CONCOURS POUR LE BATIMENT DE SERVICE
DE L'ADMINISTRATION DES CHEMINS DE FER FÉDÉRAUX, A BERNE

PONT CHAUDERON-MONTBENON

Extrait du rapport du jury.

III^e PRIX. Projet « *Disque express* ». Auteurs : MM. Alfred Dufour & Henri Baudin, architectes, à Genève.

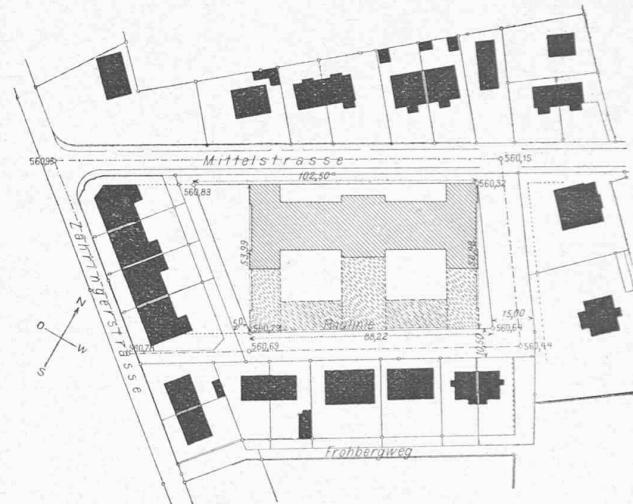
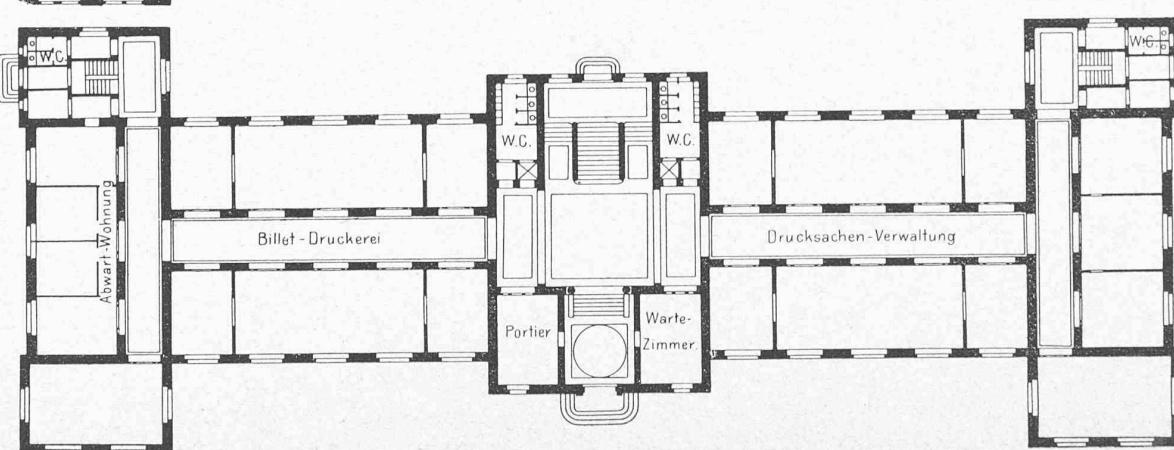
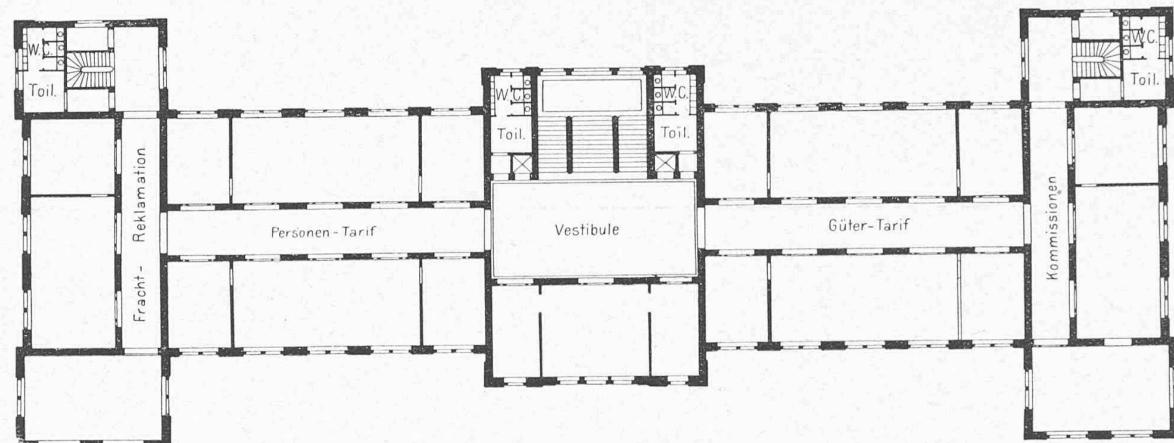
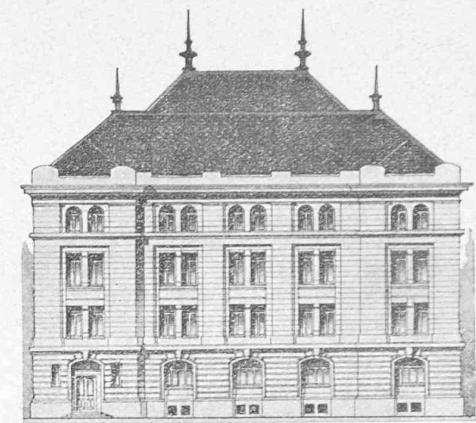
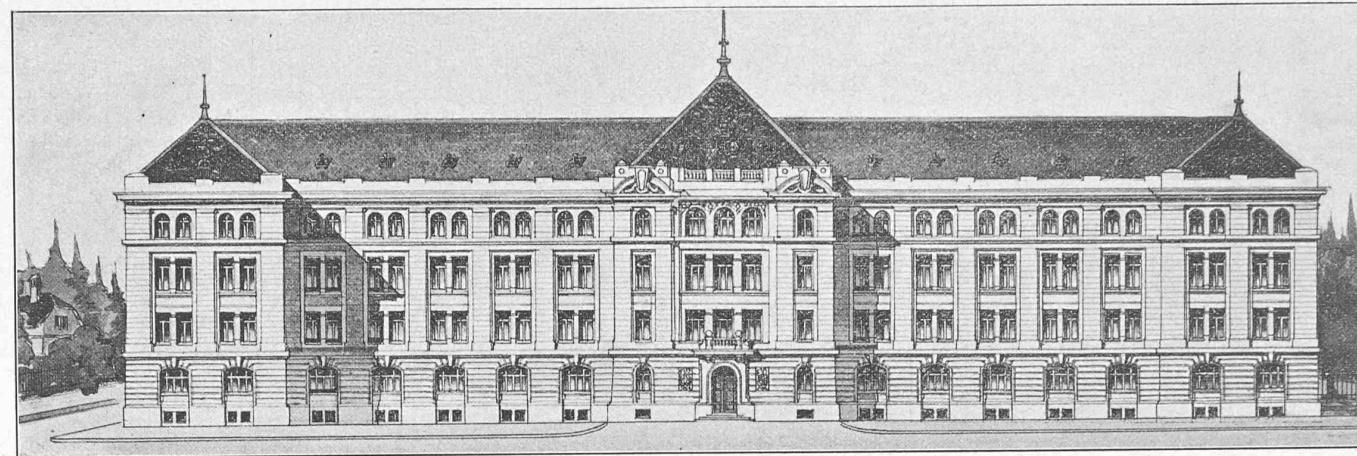
Les auteurs du projet « Disque express » se sont spécialement attachés à étudier un plan d'ensemble, de façon à donner une bonne solution à la demande *d'agrandissement facile du bâtiment et d'utilisation pratique du terrain disponible.*

Le plan présenté n'est donc — quoique formant un corps de bâtiment complet — que la partie principale d'un vaste édifice qui sera construit au fur et à mesure des besoins.

Afin de ne pas déparer l'aspect du milieu dans lequel doit s'élever cette construction (le Brückfeld est un quartier suburbain), le terrain a été utilisé de façon à pouvoir conserver de la verdure aux abords immédiats de l'édifice et créer un jardin sur la face au S.-O.

La première période d'agrandissement comprendrait le prolongement des ailes en retour, et, au besoin, la construction d'une aile dans l'axe du pavillon central, aile qui serait reliée au dit pavillon par une galerie vitrée, de façon à laisser un éclairage direct au grand escalier et aux vestibules de chaque étage.
